监 理 联 系 单

工程名称：浩德武鸣区宁武镇 50MWp 农业光伏电站项目

编号：JXM6-040

事由：关于桩基与钢立柱连接处存在的问题事宜

预制桩桩顶立柱焊接未处理好

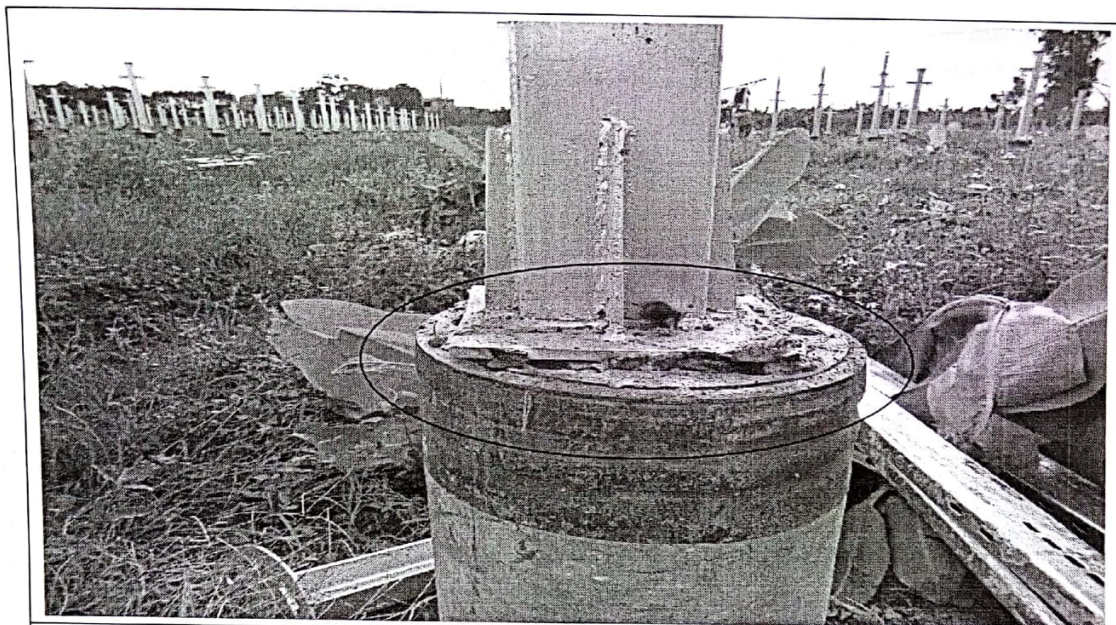
- 1、灌注桩预埋螺栓过长不符合设计要求，后期存在安全隐患。
- 2、灌注桩桩顶与立柱交接处空隙较大，导致螺母紧固不到位，螺栓应露出螺母最少 2~3 个螺距，现场螺栓未露出螺母。
- 3、立柱底部托盘与灌注桩桩顶悬空较大，请施工单位拿出有效方案进行填充处理。（见附图）
- 3、预制桩桩顶焊接立柱时焊缝未处理好，要求焊缝要致密、无气孔、无夹渣；焊接后焊缝要平整饱满，无明显凹陷和焊瘤现象，焊接要牢靠满足受力强度要求，并做好防腐处理。
